**POGGIO IMPERIALE (FG), loc. Giardina – LESINA (FG) – APRICENA (FG) -  
SAN PAOLO DI CIVITATE (FG): Parco eolico onshore denominato "Poggio  
Imperiale" sito nel territorio comunale di Poggio Imperiale ed infrastrutture  
connesse nei comuni di Lesina, Apricena e San Paolo di Civitate, della potenza pari  
a 42,0 MW.**

Procedura riferita al Decreto legislativo n. 152/2006 – VIA.

Parere tecnico istruttorio della Direzione generale Archeologia, belle arti e paesaggio  
(ABAP).

Ortofoto con posizione aerogeneratori della Società Renvico (in verde) e della Società Parco Eolico Sant'Agata (in giallo). Fonte Osservazioni Società Parco Eolico S. Agata S.r.l., prot. n. 14271/DVA del 21/06/2018.

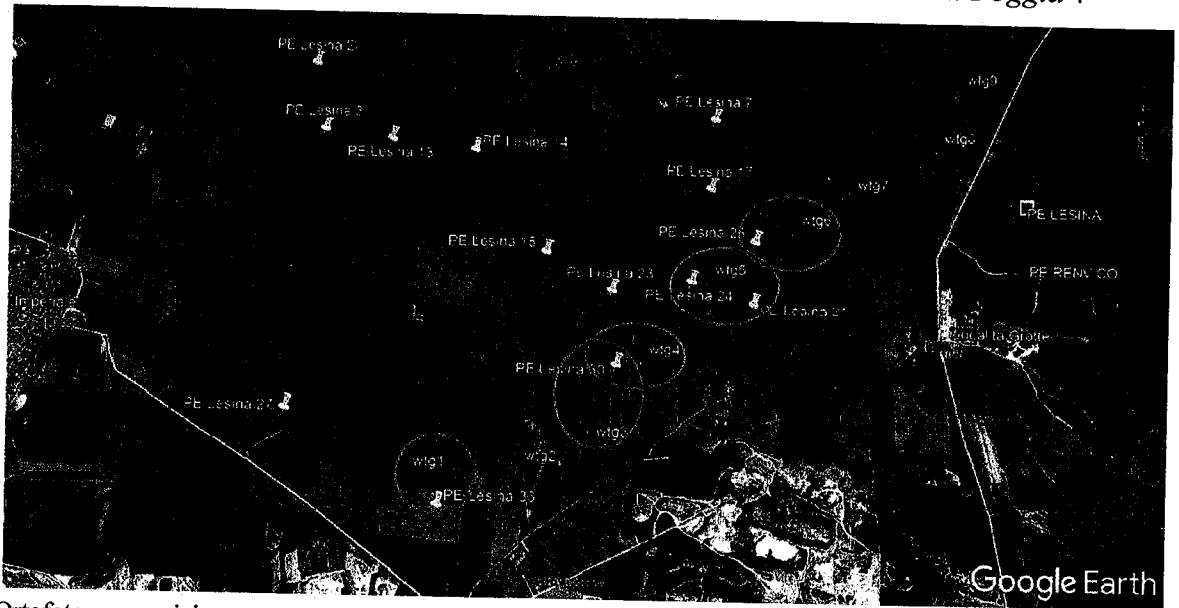
- La Società Parco Eolico Sant'Agata, nella nota n. 14271/DVA del 21/06/2018, ha osservato di aver concluso con esito positivo (per 14 aerogeneratori) la procedura di VIA presso la Provincia di Foggia nel 2014 per un parco eolico, ad oggi non ancora realizzato, da allocare

in un'area molto prossima a quella di progetto, i cui aerogeneratori in alcuni casi disterebbero da quelli dell'impianto eolico in esame meno di 500 metri, con conseguenti problematiche connesse alla produzione elettrica, nonché ad impatti di tipo cumulativo. A riguardo, si evidenzia, che il 18/09/2018 la stessa Società (Parco Eolico Sant'Agata) ha chiesto al MATTM l'espletamento di una valutazione preliminare, ai sensi dell'art. 6, comma 9, del D. Lgs. 152/2006, relativa alla modifica del progetto approvato nel 2014, con adeguamenti tecnici e migliorativi. Ad esito di tale valutazione (prot. n. 22805/DVA dell'11/10/2018), la Società, in data 9/1/2019 ha presentato un nuovo progetto, attualmente sottoposto a procedura di Verifica di assoggettabilità a VIA, contenente "modifica del progetto di un Parco eolico da realizzarsi nel Comuni di Poggio Imperiale e Lesina (FG). Modifiche al progetto già oggetto di provvedimento di VIA della Provincia di Foggia".
